「熊本市庁舎（行政棟）の耐震性能調査」に関する見解 2019. 8. 2 齋藤幸雄

「熊本市本庁舎整備計画作成業務報告書」から、耐震調査に関しては、

■ 報告書に対する見解

図2（報告書より）

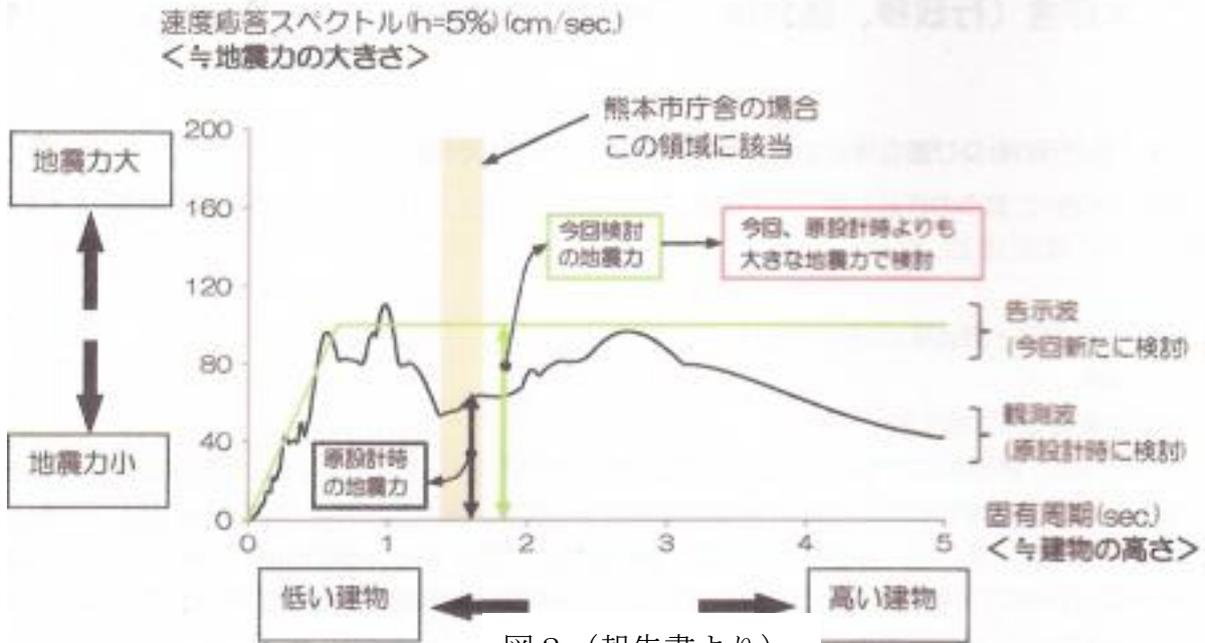
報告書では、(EL CENTRO 波を用いて今回の検討内容は、「原設計よりも大きな地震力で検討」、としているが、建物の固有周期からは、TAFT 波の方がかなり大きい（下図参照）

図4 設計用入力地震動および熊本波（本震）の速度応スペクトル
 (EL CENTRO, TAFT とともに、最大速度 45kine)

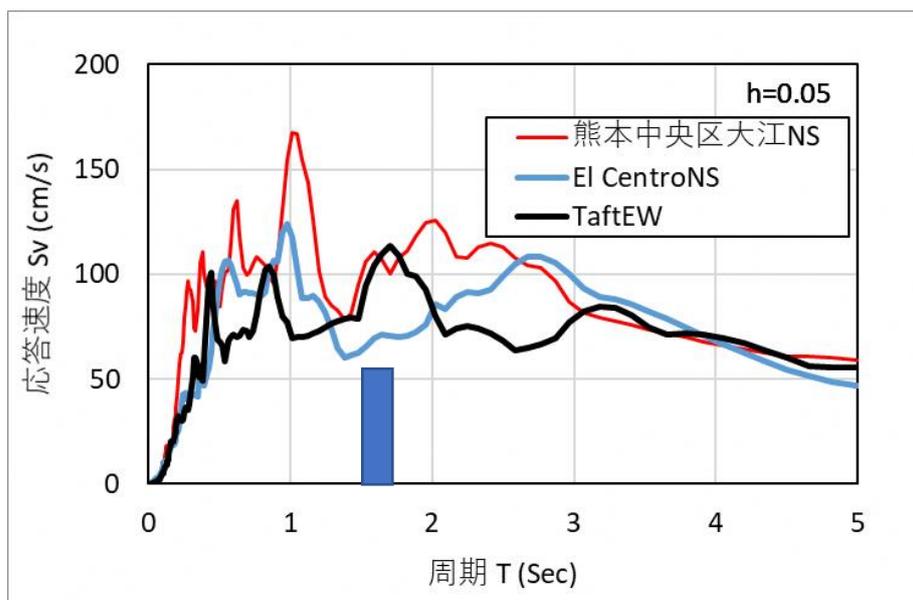
本庁舎が大地震時に若干塑性域に入ることとを考慮すると（固有周期が少し長くなるので）、固有周期 1.50 秒～1.75 秒で見ると、記録波としては、TAFT 波が大きく、最大速度を 45kine とした場合は、熊本波（本震）とほぼ同等である（図4）

図5 最大応答層間変形角

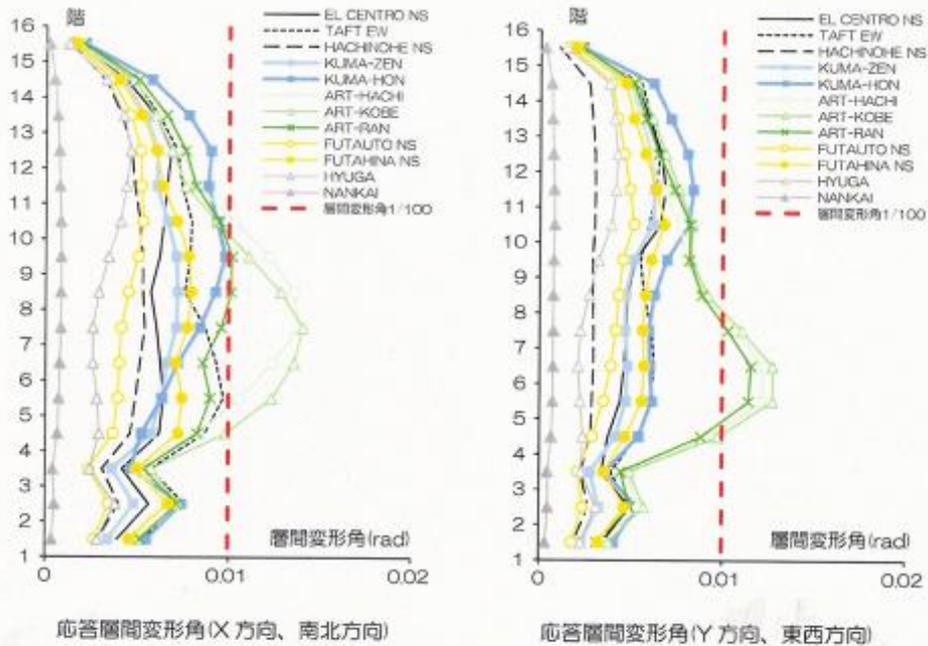
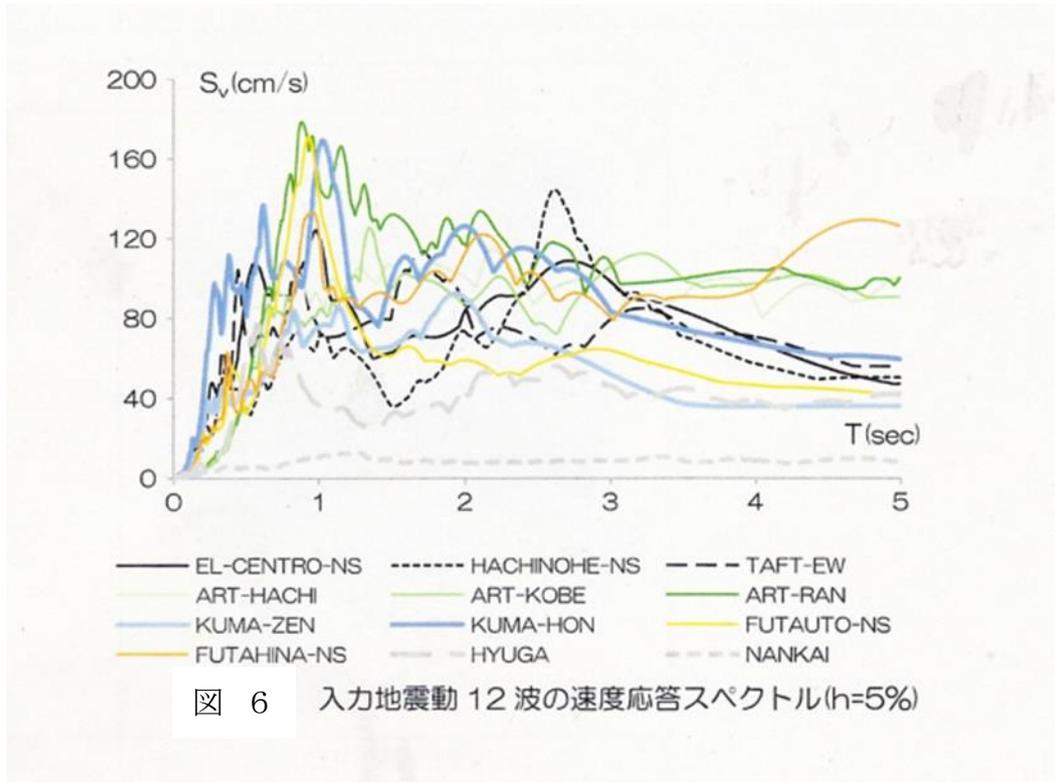
- ・最大層間変形角は両方向ともに、告示波を除いて 1/100 以下になっている。
- ・全般的に、X方向の方がY方向より応答が大きくなっている
Y方向の方が固有周期が短い（剛性が高い）ことが原因かもしれない
- ・Y方向の方がX方向と比較して上部で大きくなる傾向にあるが、この構造の特徴が出ている（Y方向の方が上部で振られやすい）
- ・一般に1次モードが支配的であるが、この結果の大きな特徴として、告示波がX方向が4階～9階、Y方向が5階～7階で著しく大きくなっている。
この原因は、学識経験者との質疑での回答では、「両方向ともに、2次モードが卓越していることで、1次モードと合わせて層間変形角が大きくなっている」としている。
しかし、12波の速度応答スペクトル（図6）では、2次モードに相当する周期帯（0.5秒～0.6秒）で、告示波が他の地震動と比較して大きくなっていることはなく、人工地震波として問題がある可能性がある。

図 13 杭伏図 (地下 2 階)

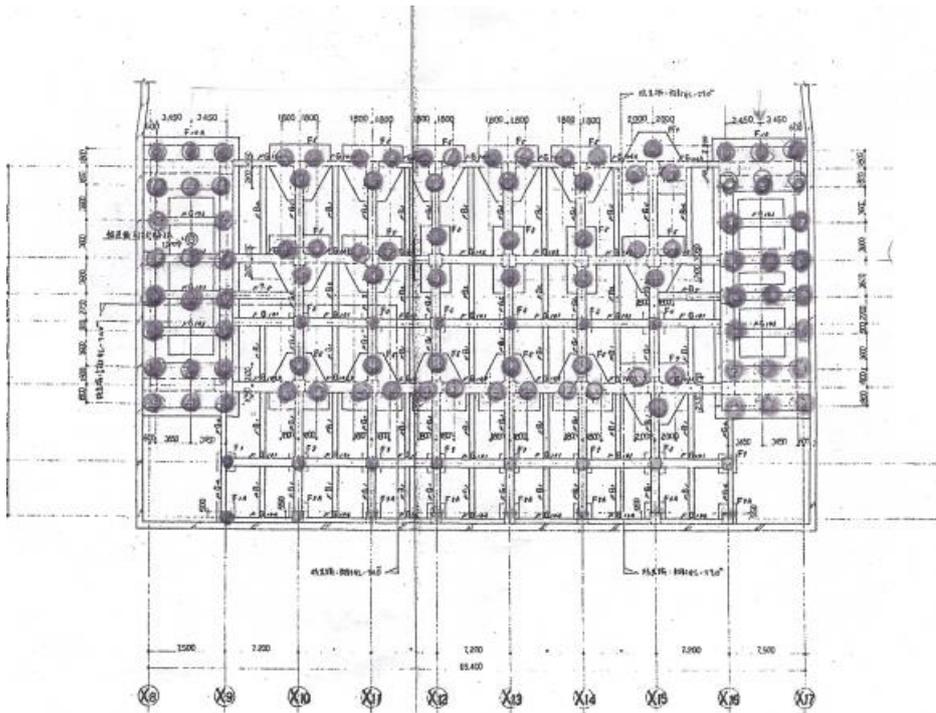
図の●印が杭で、ほとんどが直径 2m の大口径場所打ちコンクリート杭

大口径杭で、杭の断面積は (行政棟高層部直下では杭の断面積と地盤の面積はおよそ 1 対 4 で、杭の断面積が、他の建築物と比較して際立って大きい。

B2 階全体では、杭の面積は全面積の 13% 程度である。

地盤の S 波速度 300m/s (平均値 : 地震ハザードステーション)、杭の S 波速度 3 km とすると、杭の方が 10 倍程度大きい。従って、杭の影響が非常に大きく、高層棟直下の杭と地盤を考慮した平均 S 波速度は 800m/s となり、B2 階全体でも地盤と杭の平均 S 波速度は 600m/s より大きく、基礎底直下については工学的基盤 (S 波速度 400 m/s 以上) と見なせる状態であり、この部分だけで検討すると、表層地盤での増幅率は 1.0 となる。

上部構造では熊本波に対して、無被害か極めて軽微な損傷に留まっていると考えられることから、現実的には、杭についても地震波の強さを低減した検討が必要である。また、建物の底面に多数の杭が存在することから、この影響を考慮した検討が是非必要である（図13参照）。

図 17 低層部分は杭なしでも設計可能

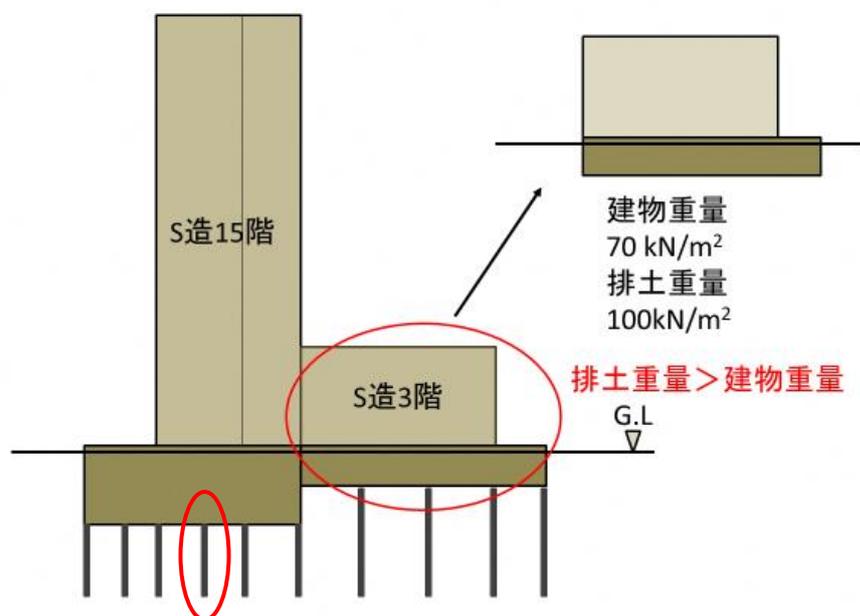
- ・もし、低層部分が独立の建築物であったら、杭なしの直接基礎として設計が可能であると考えられる。その根拠は、
 - ・本地盤で液状化の可能性はないこと。
 - ・建築物の全重量よりも、排土重量の方が大きいと考えられること (図 17)。
 - ・基礎底付近の地層は N 値が 20 程度の安定した地層であること。

以上から、杭の支持力に期待しなくても直接基礎 (べた基礎) として、十分支持力が得られ、地盤沈下の心配がないと判断できる。
